茨城県原子力安全対策委員会
東海第二発電所
安全性検討ワーキングチーム(第23回)
ご説明資料

委員からの指摘事項等を踏まえた論点及び 県民意見を踏まえた論点への説明

2023年3月29日

日本原子力発電株式会社

LNGタンク構造図

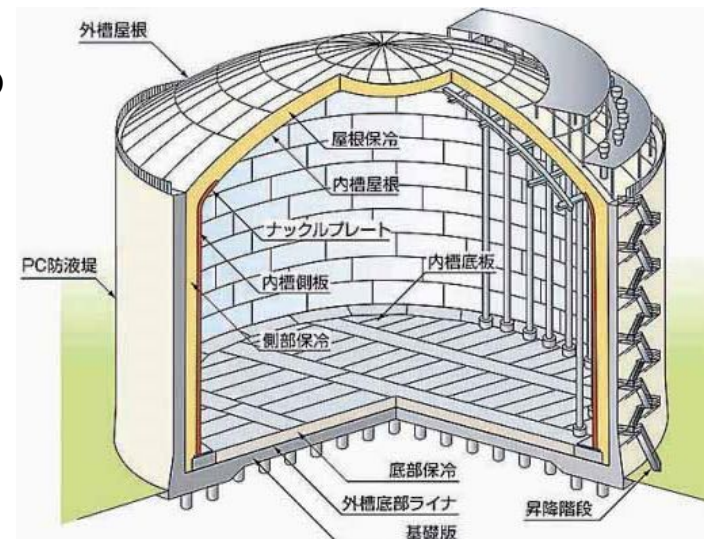
- ・LNG基地のガスタンク爆発時の飛来物の発電所への影響について資料に加えること。 [P.2] [P.7-9]
- ・LNG基地のガスタンクからガスが大量漏えいして発電所に向かい発火するようなリスクを検討すること。 [P.2]
- ・周辺火災によるLNGタンクの加温, 破裂に伴う爆発事故について検討すること。 [P.2] [P.8-9] [P.10-14]
- ・爆発性の化学物質等を積載した輸送船等の爆発事故について検討すること。(米国における硝酸アンモニウム事故事例参照) [P.4] [P.27-34]

● LNG基地の低温・低圧の貯蔵型のガスタンクの爆発形態について

- ・ LNG基地のLNGタンク及びLPGタンクは、各ガスを沸点温度まで冷却し、液化させた状態で貯蔵する低温・低圧貯蔵型のガスタンク*1である。このタイプのガスタンクは、万一の爆発事故時においても、常温・加圧貯蔵型のガスタンク*1と比べて、爆発の影響は緩和する傾向とされている。

- ・ 一方、大気圧に近い低圧で貯蔵されている低温貯蔵型のタンクは、内部が保冷層で覆われ外部から熱が入り難く、通常時はBOG圧縮機*3等でタンク内圧を一定に制御していることと、耐圧設計そのものが低いことから、異常時でも加圧貯蔵タンクと比較してタンク内圧が上昇し難く、大規模な爆発火災事象は発生し難いとされている。*4

- ・ これらより、LNG基地のLNGタンク及びLPGタンクは低温貯蔵型ガスタンクの事故時に想定される爆発形態を想定し、タンクの限界圧力まで圧力が上昇してタンクが破壊する条件*5でガス爆発の飛来物影響評価を行っている。

東海第二発電所周辺の航路

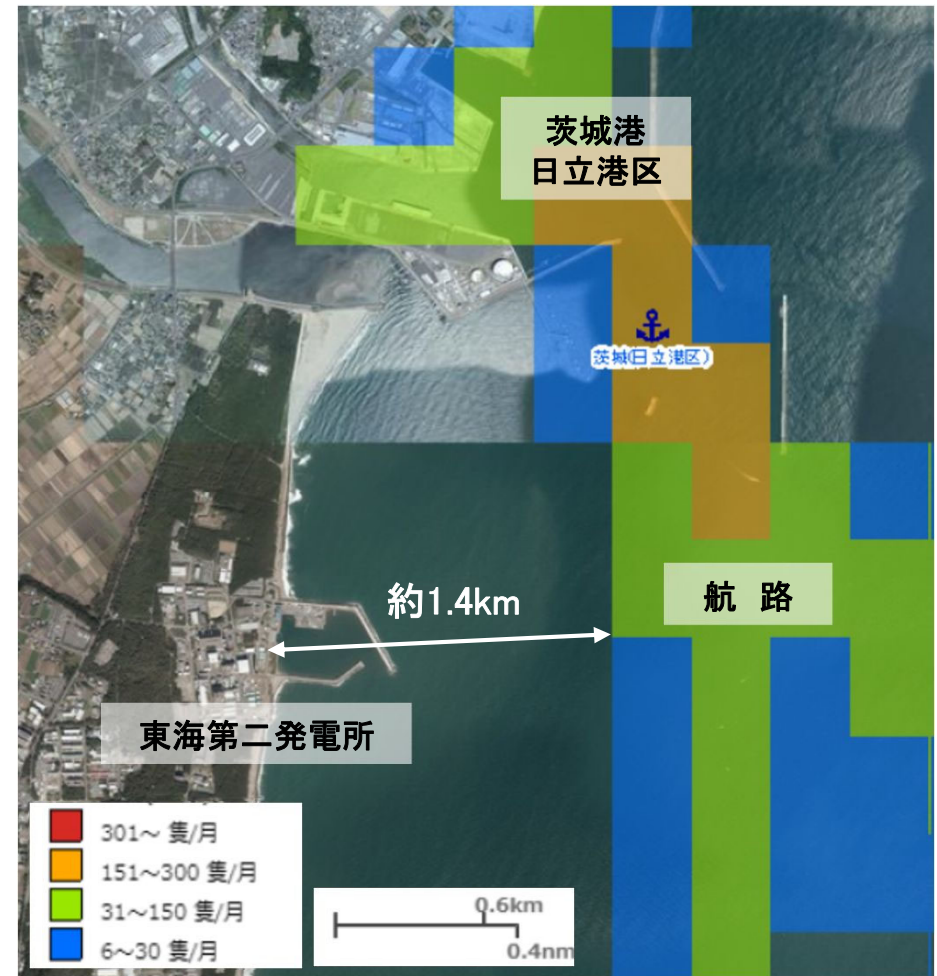
それから、33ページのところで、付近に石油コンビナートなどはないと。それから、83ページのところで、取水口のあたりに漂流物は大丈夫だと書いてありますけれども、今回の説明書全般を見てみますと、東海第二原発の北側に少なくとも日立港という大きな港があると。そこにどのような船舶や施設があるかということについて全く書かれていないと。これはどういうことなんだろうと思うんですね。 「外部事象対策について」近隣工場火災参照

大きな施設的なものとしては、日立港の第1埠頭のすぐ山側のところに石油タンクの基地がありまして、そこには16基のタンクがあります。重油とかいろいろ入っているわけです。タンカーは日立港に毎日のように入っている。そのトータル的な容量は2.2キロリットルぐらいだったと思います。それから、第5埠頭には、地上式では世界最大23万キロワットのLNGタンクがあります。あとはLPGタンクが8万キロリットル、そして、現在、同じすぐ脇に23万キロワットのLNGタンクをもう1基建設中です。そういうことも書いていない。

- ・ 第四類以外の危険物について、発電所付近を航行する輸送船の火災・爆発事故影響を推定した。
- ・ 東海第二発電所付近の航路は、発電所北方の茨城港日立港区から続いており、発電所の評価対象施設から約1.4kmの離隔距離を有している。
- ・ 発電所北方の日立港区で扱われる輸送品は、石油製品、鉱産物、工業用原料、自動車、食料品等であるが、過去2年間の荷役実績にて、第四類以外の危険物については積み込み・積み下ろしがないことを確認しており、該当する危険物の輸送の可能性・頻度は低いと推定される。

東海第二発電所 フィルタベント系統図

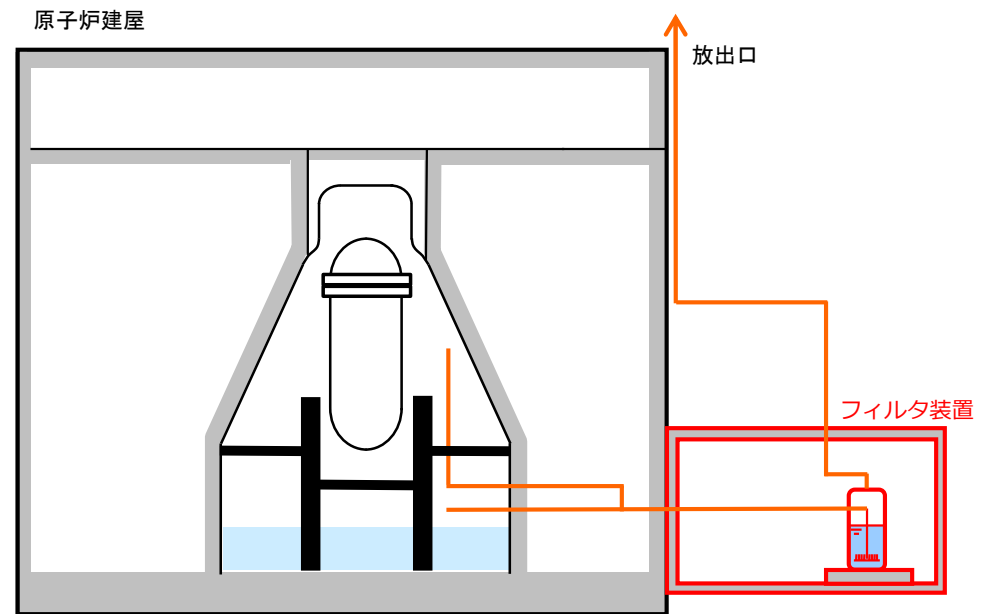
フィルタベントの多重化が必要

フィルターベントを一個だけ設置というが、多重化すべき。

- 東海第二発電所においては、原子炉格納容器を守るための設備として、従来より循環冷却設備を設けている。これは、格納容器下部に貯められている水を原子炉圧力容器や格納容器上部へ流すことで事故時に燃料から発する熱を冷却することで、圧力上昇を抑制する設備であり、除去した熱は熱交換器を経て海へ逃がす設計である。
- 東海第二発電所では、重大事故によるSA事象時に使用する水冷式循環冷却設備とフィルタベントに加え、ES事象*時に使用するフィルタベントを設置する計画としていたが、国の審査を経て、熱を大気へ逃がす空冷式循環冷却設備を自主対策設備からES設備へ格上げし、併せてフィルタベントとは位置的分散を図ったES用新設ベント設備を新設することとした。
- 以上の設備を追加し、格納容器を守る機能を強化したことより、従来のフィルタベントをSA/ESで兼用化することとした。兼用は東海第二発電所独特の設計となるが、同じ設備を2個設置するよりも、同じ機能を持つ別のシステムを設置することで、共通要因による故障を回避できるよう、多様性を持たせた方が有利と判断したためである。

- フィルタ装置自体に動力は不要であるが、フィルタ装置へ水蒸気を導くための弁を開ける必要がある。そのため、系統中の弁は外部電源や非常用発電機が使用できない場合においても発電が可能であるSA用電源装置及びES用電源装置からの給電で動作する**電動弁を採用し**、万一弁が動作しなかった場合のために**バイパス弁を設置し、多重化する**。加えて、電動での操作が出来ない場合においても遮蔽を通して人力で弁を開けられるよう、**遠隔人力操作機構も設置する**。また、**取出口は2箇所設置する**。
- フィルタベントは既設の不活性ガス系との接続があるが、**仕切り弁は多重化されており、ベント前に隔離確認をする手順を設ける**。また、**非常用ガス処理系・耐圧強化ベント系とは独立した系統としている**。
- フィルタベント使用中は、フィルタ装置の薬液が蒸発し、水位が減少する。このため、ベントから**7日間は補給が不要となる水量を確保し**、その後は薬液を補充することができる**補給水ラインを設ける**。
- ES兼用化により、これらの配管・弁においては、基準地震動が発生した場合においても、より裕度を持って耐えられる。

格納容器圧力逃がし装置によるベントを実施するまでの流れ

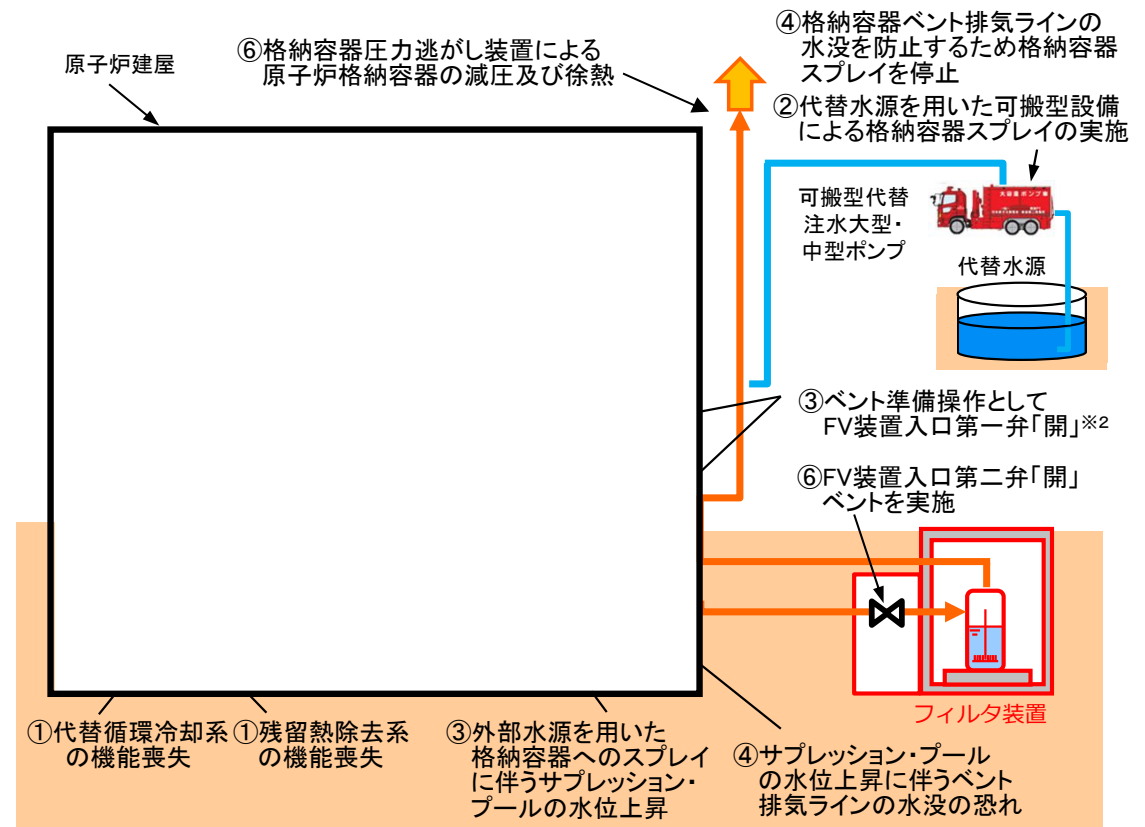
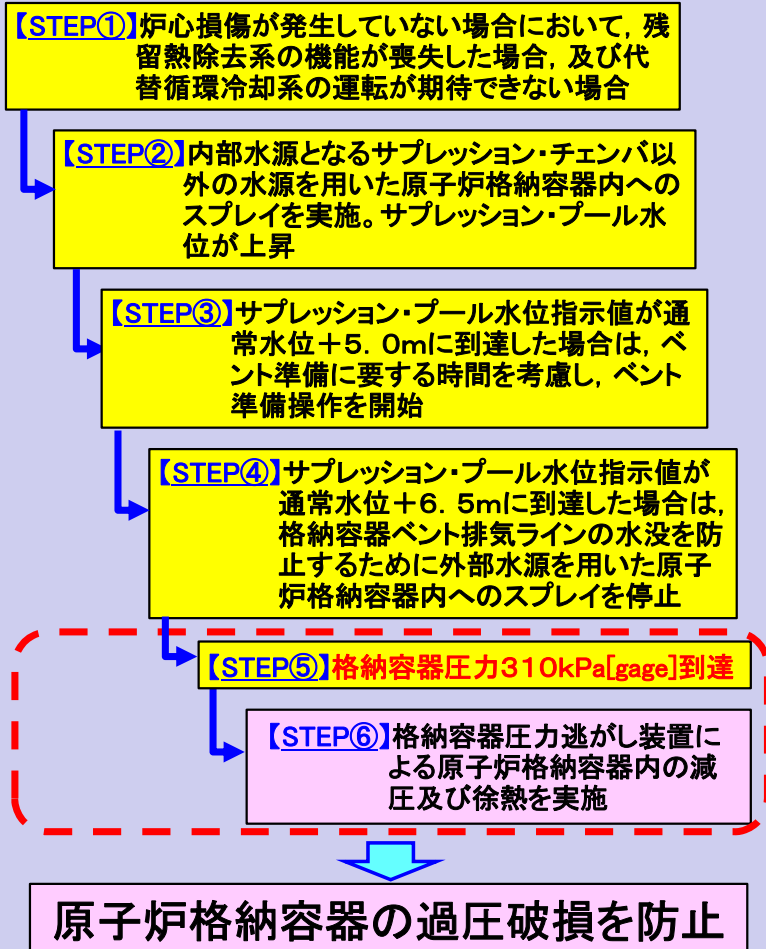
フィルタベントを行うと周囲にいろいろと影響が出るが、タイミングが非常に重要だと思う。どういう条件が成立したら実施するかというのは事故対応の手順で決めると思うが、その辺はどのように考えているか。

- 格納容器除熱ができない場合，原子炉格納容器内の圧力及び温度が上昇し，原子炉格納容器の過圧破損に至るおそれがある。このため，**格納容器圧力310kPa[gage]^{※1}に到達した時点で格納容器ベントを実施する。**
